改善箇所説明図

不具合の内容

改善措置の内容

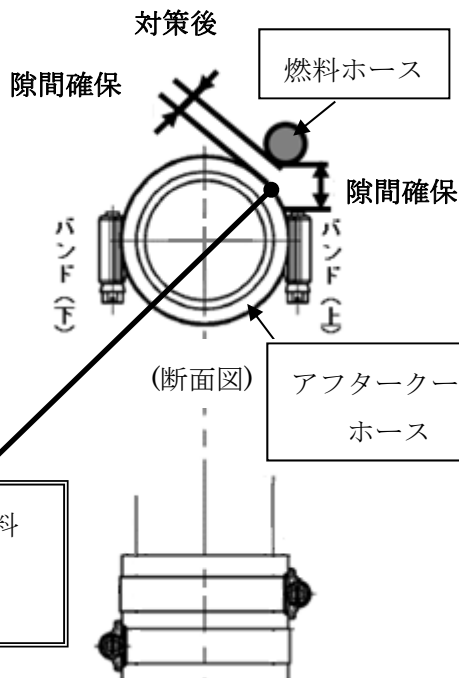
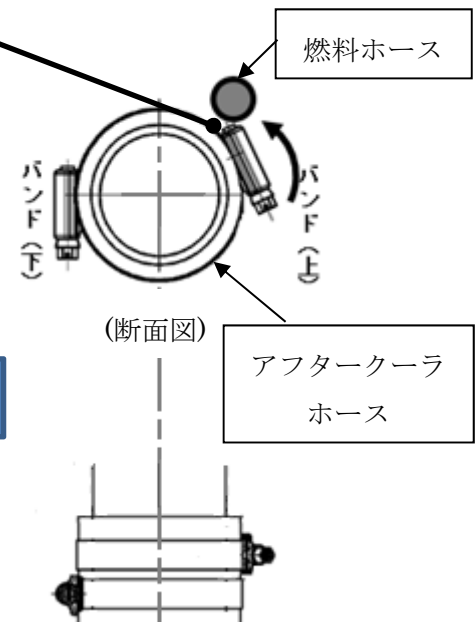
ボルトとホースが
接触して損傷

ショベル・ローダの原動機において、アフタークーラとエンジン間のホースを留めるバンドの組み付けが不適切なため、バンドの締め付けボルトが燃料フィルタとサプライポンプ間の燃料ホースと接触するものがある。そのため、エンジン稼動中の振動等により、燃料ホースの被覆が損傷し、そのままの状態で使用を続けると、燃料ホースに穴が開き、燃料が漏れ、最悪の場合、火災に至るおそれがある。

全車両、アフタークーラとエンジン間のホースのバンドを締め付けるボルトと燃料ホースの隙間量を確認し、隙間が規定量以下の場合は、バンドを正規の隙間となるよう組み付ける。なお、燃料ホースの被覆に接触または損傷の痕跡があるものは、新品の燃料ホースと交換する。

識別：アフタークーラのエンジン側配管に白ペイントを塗布する。

白ペイント
を塗布する。
